1.1 CONCEPTO TÉCNICO No. CT:	**CT-6698**
1.2 ÁREA:	Técnica y de Gestión
1.3 COORDINACIÓN:	Investigación y Desarrollo
1.4 REFERENCIA CRUZADA RADICADO FOPAE:	2012ER19142
1.5 RESPUESTA OFICIAL No.	**RO-60474**

2.1 SOLICITANTE:	CURADURIA URBANA No. 4.
2.2 PROYECTO:	KANDA 57
2.3 LOCALIDAD:	2. CHAPINERO
2.4 UPZ:	90. PARDO RUBIO
2.5 BARRIO O SECTOR CATASTRAL:	INGEMAR
2.6 DIRECCIÓN:	Calle 57 No. 1-13 y Calle 57 No 0-09 Este
2.7 CHIP:	AAA0200PPLW - AAA0092DPDE
2.8 MANZANA CATASTRAL:	4
2.9 PREDIO CATASTRAL:	14 y 8
2.10 ÁREA (Ha):	0.077668(*)
2.11 FECHA DE VISITA:	Noviembre 07 de 2012

Fotografía No. 3. (Tomado de CT-6445) Acceso peatonal entre la Transversal 1 y la Transversal 1 A.

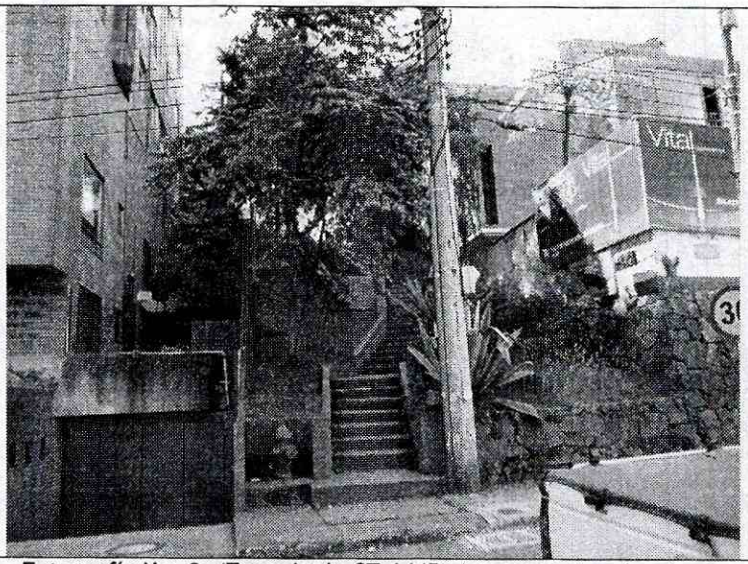
En el sector occidental al predio objeto del presente concepto técnico, se encuentra un paso peatonal que comunica la Transversal 1 con la Transversal 1 A (Fotografía 3). El paso peatonal está constituido por unas escaleras en concreto con muros y bordillos en ladrillo, los cuales se encuentran inclinados hacia el norte, presentan grietas longitudinales y transversales hasta 5 cm de espesor y presentan pérdida del suelo de cimentación (Fotografía No. 4 a 7).

Fotografía No. 6 y 7. (Tomado de CT-6445) Grietas en el bordillo de los escalones, e inclinación del acceso peatonal.

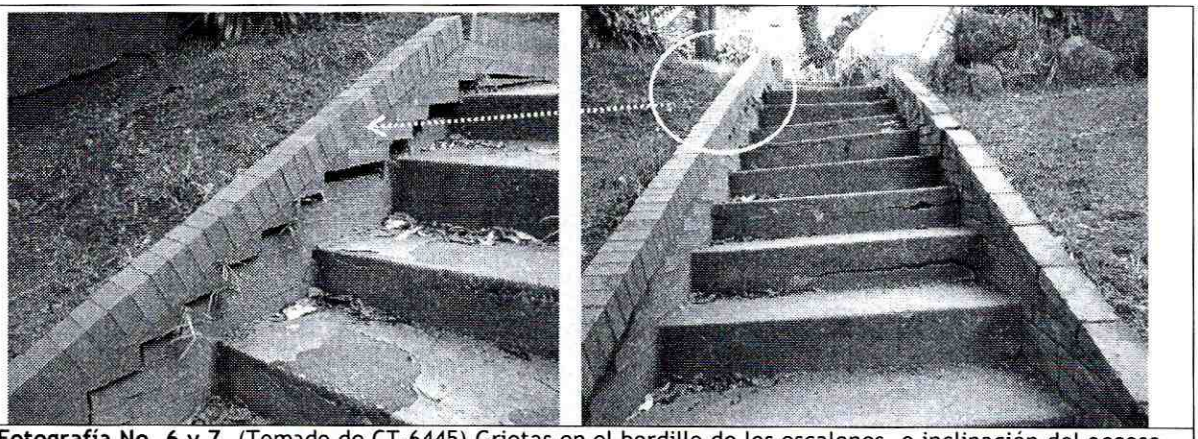
Debido a las altas pendientes del terreno, los procesos superficiales de inestabilidad identificados, los cuales ante condiciones extremas de agua y/o sismo podrían generar fenómenos de remoción en masa a mayor escala y que la intervención del proyecto podría acelerar la ocurrencia de estos procesos, se considera que es posible que se vea comprometida las condiciones de estabilidad geotécnica de la zona del proyecto.

fenómenos de remoción en masa existentes o el desencadenamiento de otros nuevos [...]", se requiere adelantar la FASE II del estudio detallado de amenaza y riesgo por remoción en masa, de acuerdo con lo establecido en la Resolución 227 de 2006.
